Antrag

Der BA 9 fordert das Baureferat auf, den Übergang des Radwegs über den Birketweg so zu ändern, dass der Radverkehr nicht durch den Eingangsbereich des Backstages geführt wird.

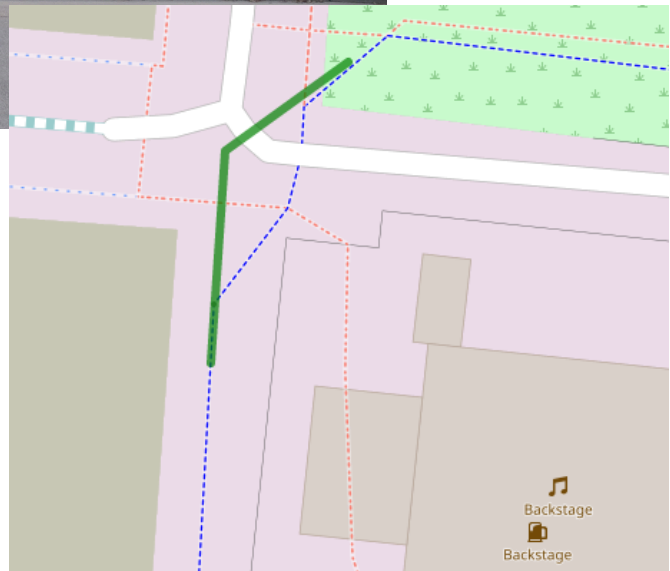
Zudem bittet der BA die Sichtbarkeit des Radverkehrs zu verbessern, indem der Radweg durch den Scheitel der Innenkurve geführt wird und der Übergang rot markiert wird.

Übergang der Stammstrecke des Radverkehrs führt über den, häufig mit LKWs, befahrenen Birketweg. Der Eingangsbereich des Backstage ist insbesondere während Veranstaltungen ebenfalls stark befahren. Besucher warten, halten und parken vor dem Eingangsbereich.
